資料 2－3 に対する質問事項等

**「高速電力線搬送通信と無線利用の共存検討」に対する意見**  
(高速電力線搬送通信に関する研究会(第2回)資料2-3)

「高速電力線搬送通信と既存無線局との共存について」(資料 2-3)  
に対する意見

資料 2-3 「高速電力線搬送通信と既存無線局の共存について」に関する意見

図1 梶鴨～赤城間通信 (96[km]) での赤城での受信電界強度.

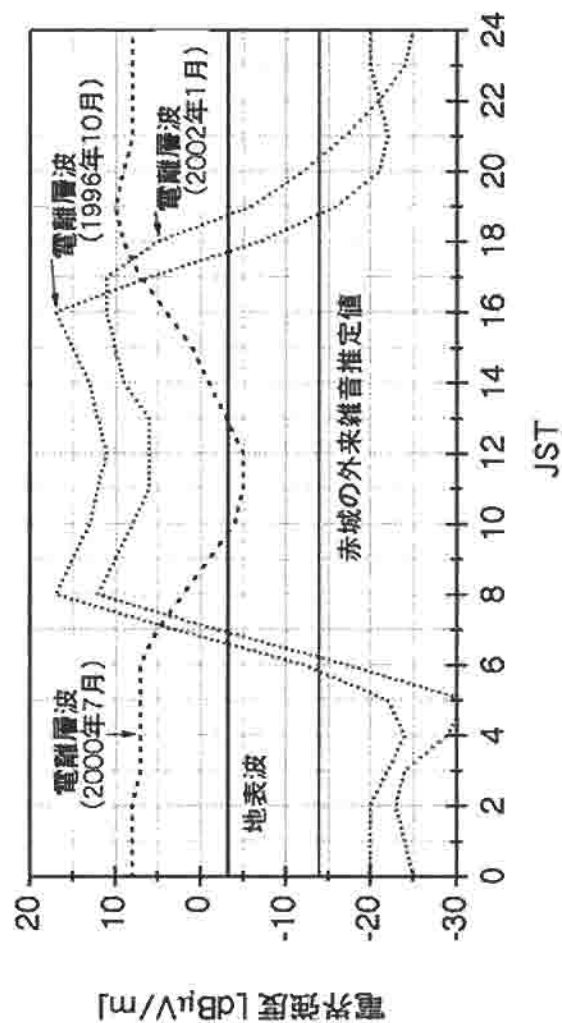
実際に行われた通信状況から ITU-R 勧告に基づいて計算したアマチュア無線局間の国際通信の日本側受信電界強度を(付属資料の)表1に、また距離100[km]程度の国内通信での受信地点電界強度を図1に示します。

この条件の場合, 現状では 24 時間をおとして通信可能であることを示している.

#### ● 実用上の漏洩電磁界低減効果・隔離距離

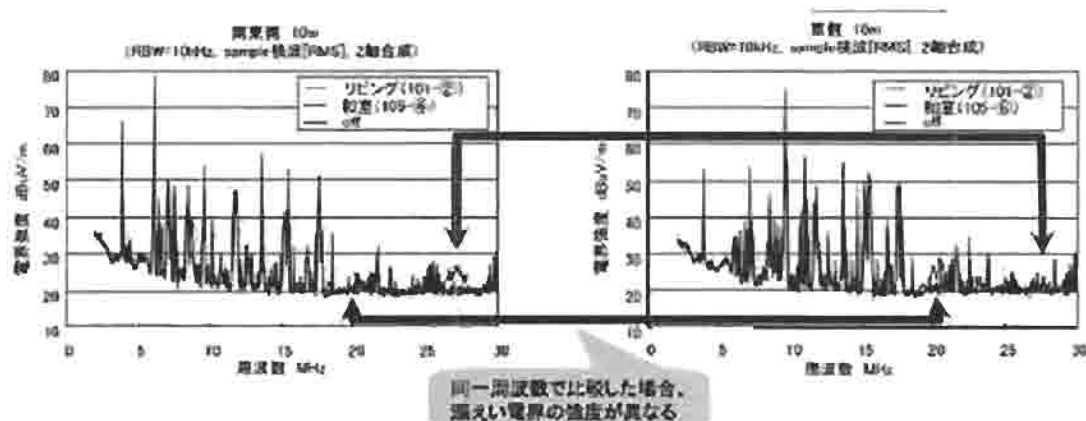
幾つかの漏洩電界低減効果が示されておりますが、全てに関して実測定結果が示されて居る訳ではないので、また条件等によって大きく変わる可能もあり、より現実的な根拠で、最悪の場合を想定して具体的に示すべきである。現在の表現では「定性的」な表現で説得力に欠ける。
